# Actualización de números de piezas

Boletín n.º: PNU-269S

## Asunto: Número de pieza del kit de pastillas de freno de disco neumático del fabricante del equipo original Bendix® obsoleto y sustitución del kit de reemplazo

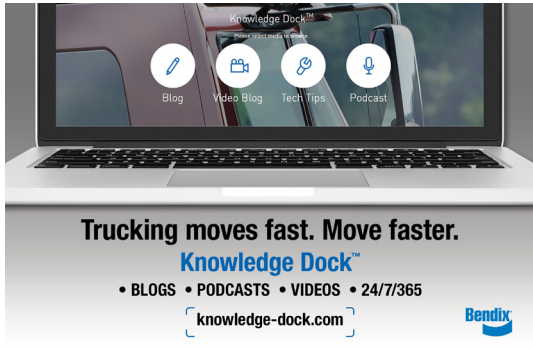
A partir del 31 de diciembre de 2020, Bendix pasará a obsoleto el kit de pastillas de freno de disco neumático de repuesto genuino del fabricante del equipo original K070796 (BX275™) ADB22X® Bendix®, debido a los estándares de cumplimiento de cobre que entrarán en vigor el 1.º de enero de 2021. El acuerdo de la iniciativa de frenos sin cobre de la Agencia de Protección Ambiental (Environmental Protection Agency, EPA) limita la cantidad de cobre en las pastillas de freno a un máximo de 5 % en peso para la designación de nivel B.

**Los clientes pueden pedir ahora K129276 (BX276™).** Esta pastilla cumple con el reglamento del cobre hasta el 31 de diciembre de 2024. La pastilla BX276 tiene una vida útil hasta un 40 % más, se adapta a la mayoría de las aplicaciones y mantiene la garantía de frenos de disco neumático Bendix de 5 años.

N.º de piezas obsoletas	Pieza nueva n.º	Descripción
K070796	K129276	Kit de pastillas de freno de disco neumático de reemplazo BX276™ ADB22X®
